六輕相關計畫
環境影響評估審查結論
執行監督委員會
(台塑企業)

第六十八次委員會議報告資料

中華民國 106 年 9 月 8 日

第67次監督委員會委員及機關代表 意見辦理情形

附圖一 濁水溪沖積扇地下水氨氮濃度分布(a)92年；(b)98年；(c)102年

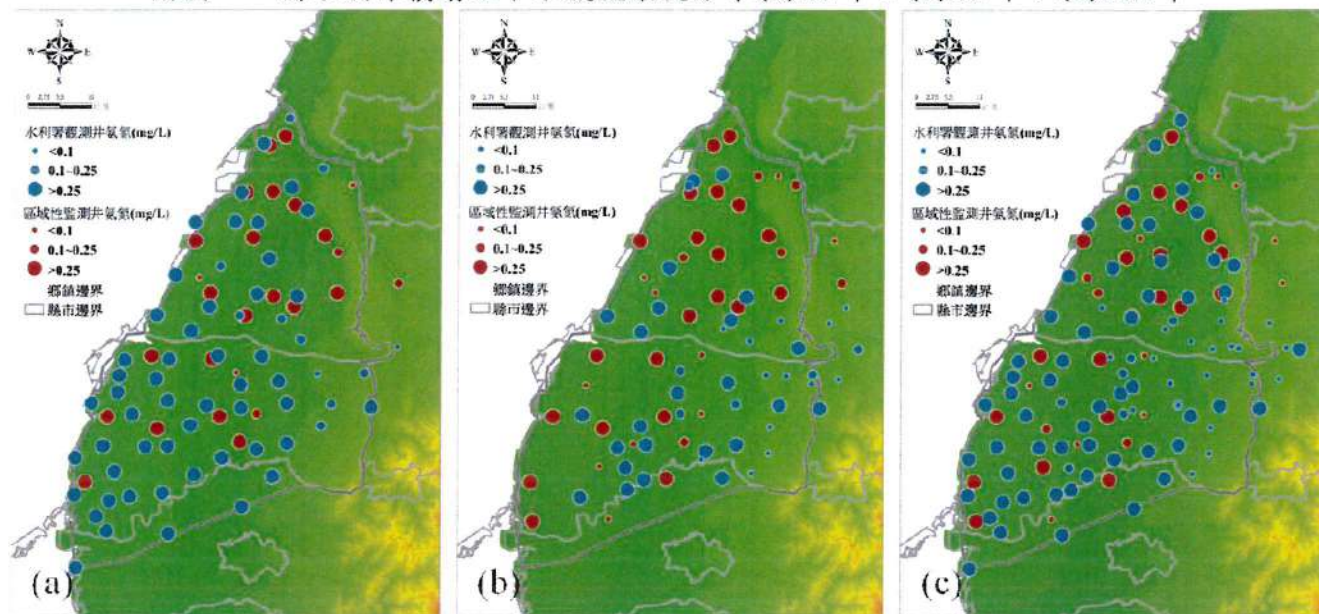
- (一)針對第六十六次會議意見回覆：1. 第G8頁，針對地下水的問題，因環境介質多元，且受水文及地質生物化學作用影響，不容易釐清。故希望開發單位能就可獲得的參數及數據釐清地下水中檢出物質之來源及原因。然開發單位回覆時，皆少作全盤考量而做片面的回覆，建議應積極且儘可能的就近幾年所獲得數據進行深入探討，釐清本案影響地下水水質之主因。

(2)由主管機關92年~102年濁水溪沖積扇地下水調查結果顯示，歷來濁水溪沖積扇地下水普遍氨氮濃度偏高(請參閱會議資料P. 36附圖一)，其因研判為畜舍污水、水田灌排水、民生污水等。
